改善箇所説明図①

基準不適合発生箇所

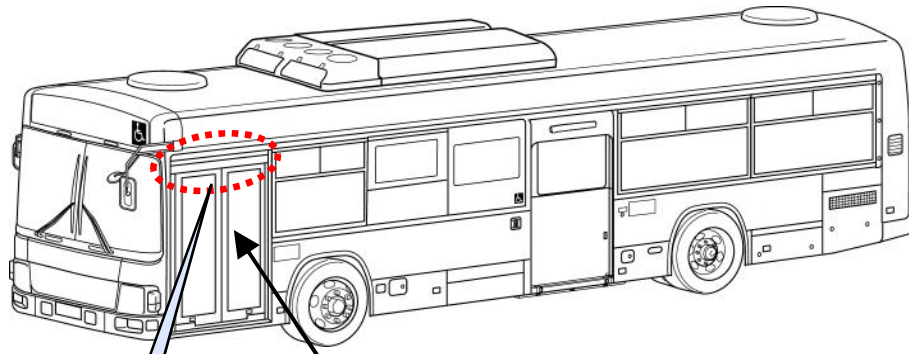
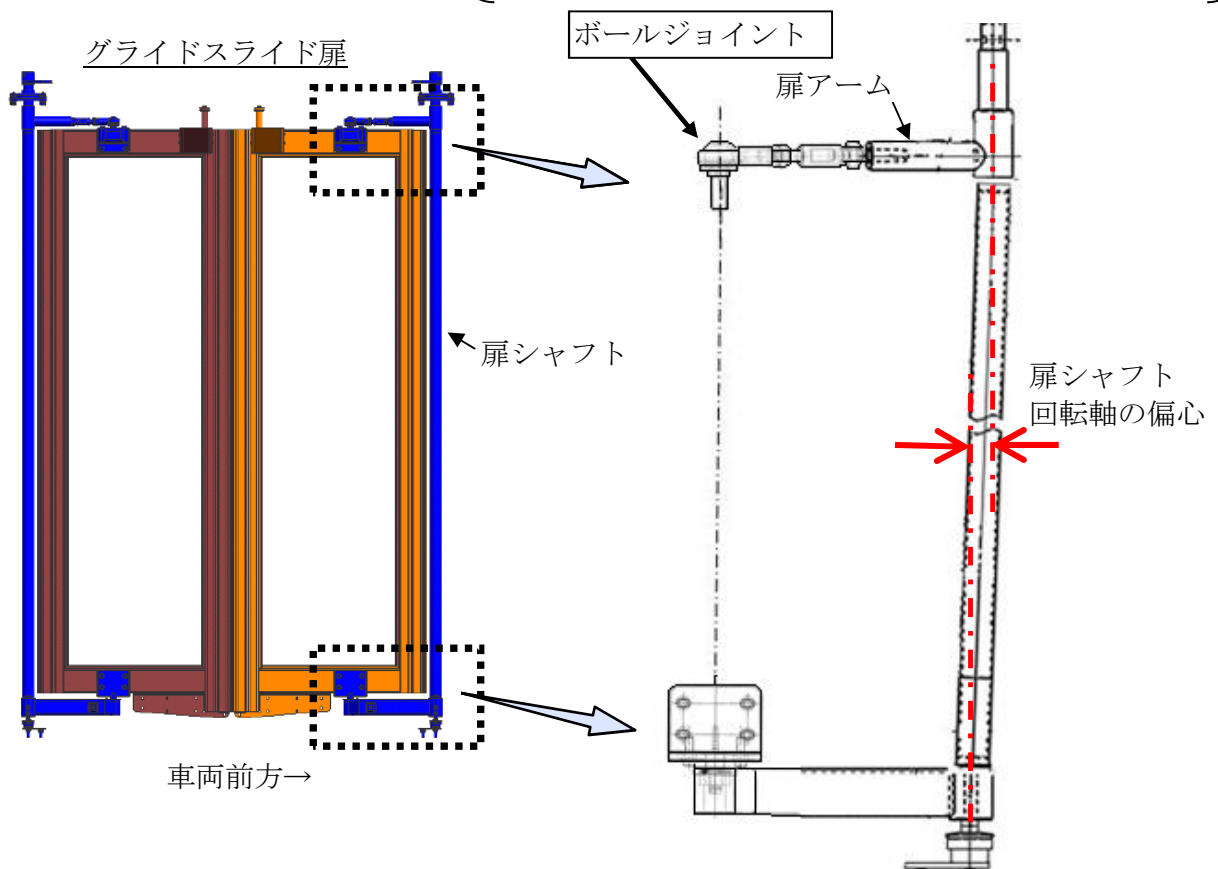
路線バスのグライドスライド扉において、扉シャフトの回転軸が偏心しているものがある。そのため、そのままの状態では扉の開閉を繰り返すと、扉アームのボールジョイント内部の潤滑が不十分となり、ボールジョイントが焼付き、最悪の場合、扉の開閉ができなくなるおそれがある。

全車両、扉シャフトの回転軸の偏心量を測定し、偏心量が基準を超えているものは、ボールジョイントを対策品に交換する。

識別：扉ブラケットに白色ペイントを塗布する。
